# 改善箇所説明図

ブレーキスイッチ

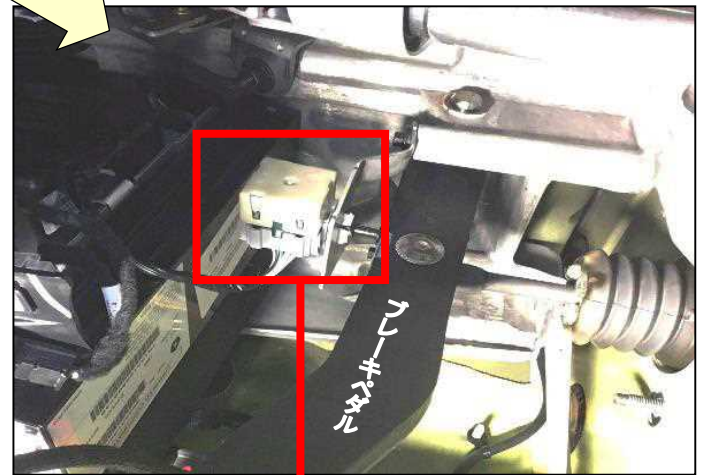
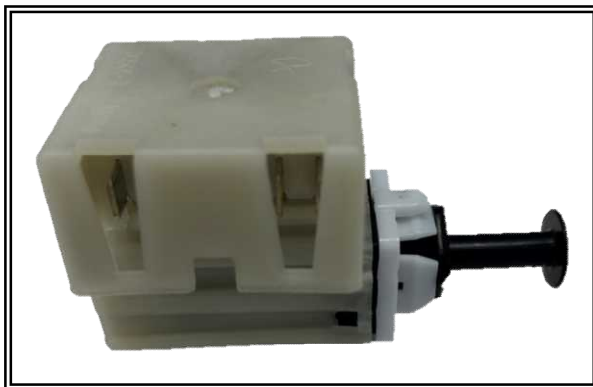
ブレーキスイッチの構成部品の成形加工が不適切なため、ブレーキ操作を繰り返し行くと、ブレーキスイッチがオン状態を保持することがある。そのため、ブレーキペダルを踏まなくても、制動灯が点灯し続け、停車時においてPレンジからDレンジ又はRレンジにシフト操作可能となり、意図せずに車両が動き出すおそれがある。

全車両、ブレーキスイッチを良品に交換する。

識別：ブレーキスイッチ本体に黄色ペイントを塗布する。
